Ersatt Kretskort kpl

Replaced Printed Circuit Board (PCB) cpl

TITLE				Wiring diagram	
DESIGN OWNER				Kopplingschema	
ABF	DRN SB	CHD APPR.	DATE 050110	208 42 11	
Electrolux

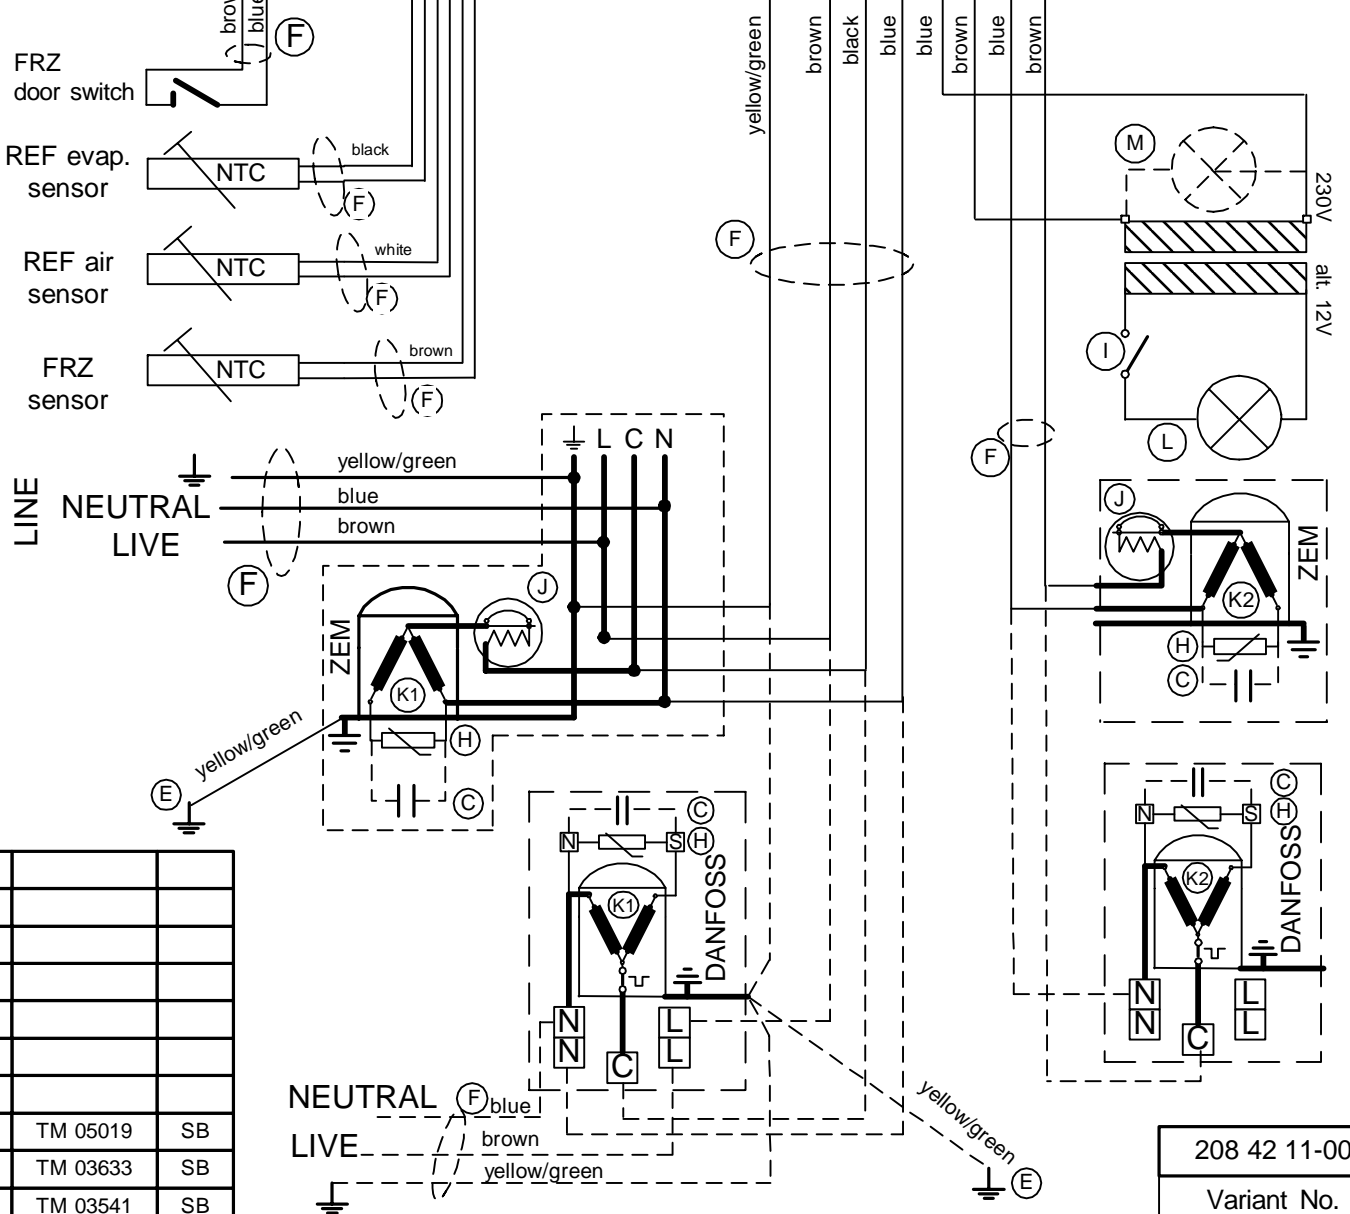
As the new PCB has different connections for the sensor, and one of the cables, the new PCB also has to include a new sensor and a new cable. Part number for the new PCB cpl is **96 00 16-87/1**, and will be delivered from DistriParts Torsvik instead of **226 22 45-29/9 // 208 43 22-03/7**.

The above described means also a change from **FLEC** to **ERF2000**.

Also the wiring diagram changes, to **208 42 11**. The new wiring diagram is enclosed as page 2 in this Service Bulletin.
